MS2-A R3-THRU | 两孔直接攻通，复用原沉头螺钉

MS2-A / R3-THRU / 2026-10-20 / mm / 加工与首件审核版

底面视角：两只圆形孔口，取消方槽与薄边

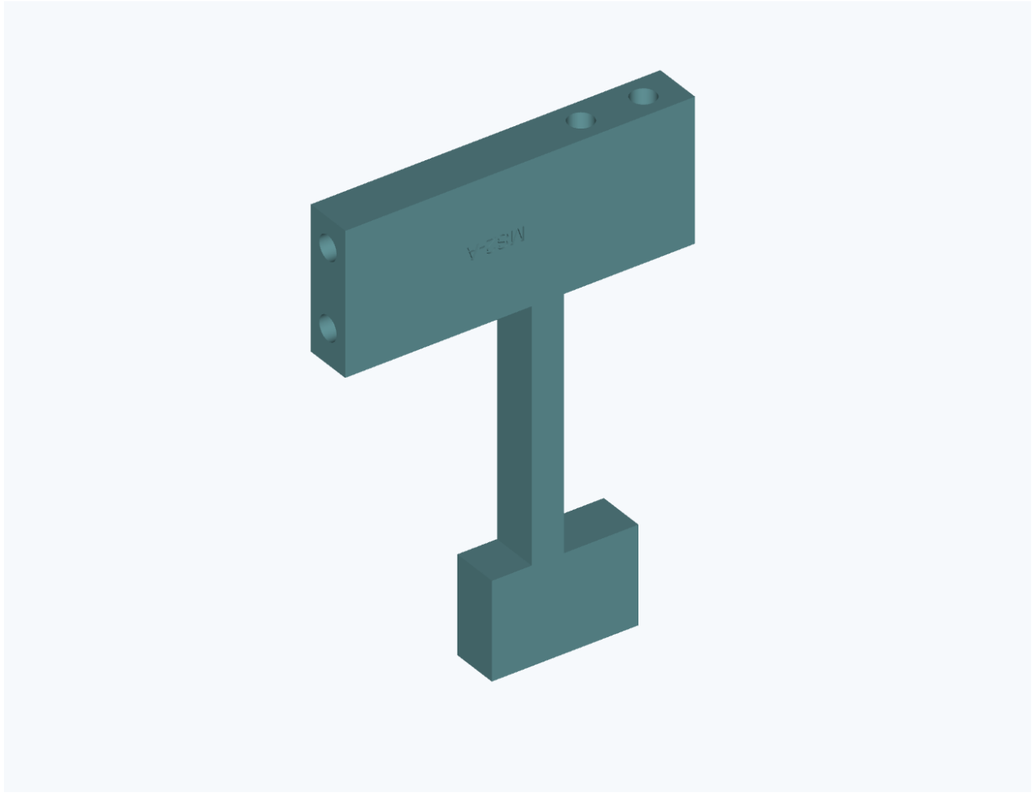
R2 的 J1/J2 为盲螺纹；由原入口钻攻时，上横梁限制工具进入。
方槽方案额外增加加工工序且留下薄边，已取消。

保留孔中心，将两孔改 M3×0.5 ，底孔 Ø2.5 通；从底面钻攻。
只延伸原孔，不开方槽、不加螺母；核对 STEP 实体、刀具通道及总装。

新件为有效单实体，底孔全长14.6贯通；改动限定在两孔延长范围。
37 个其余叶件的回读检查通过；原孔位、接合面、电机及驱动杆位置保留。
原后方完整 Ø25.4 通孔已有遮挡，本次未增加遮挡。

支架装配：青色为修改的 MS2-A，原 MS2-L 保留

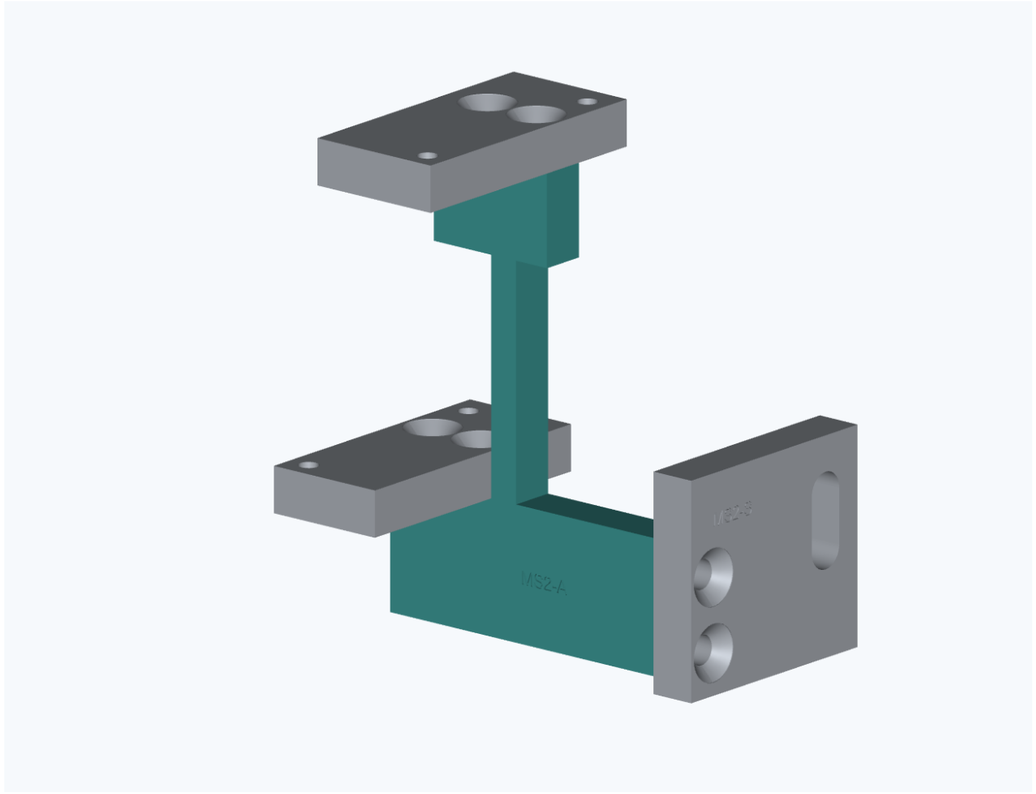
首件确认全长攻通、阳极后通规与原 M3×10 装配；避免出口毛刺顶起托板。
未进行实物紧固、载荷、刚度或振动测试；不据名义 CAD 宣称强度验收。

装配 1：MS2-A 与原 MS2-L 贴合，清除两孔上侧出口毛刺。
装配 2：使用原 2 颗 DIN7991 M3×10，从上板原沉头孔拧入。
装配 3：交替锁紧，按原顺序安装舵机和镜架。
原上板：厚5；Ø3.2 通孔 / Ø6.2、90°沉头孔均保持。
原螺钉名义旋入5.1；螺钉尖端距底面9.5，不会从底部突出。
STEP 用 Ø2.5 底孔表达螺纹；加工以第一页 M3×0.5 标注为准。
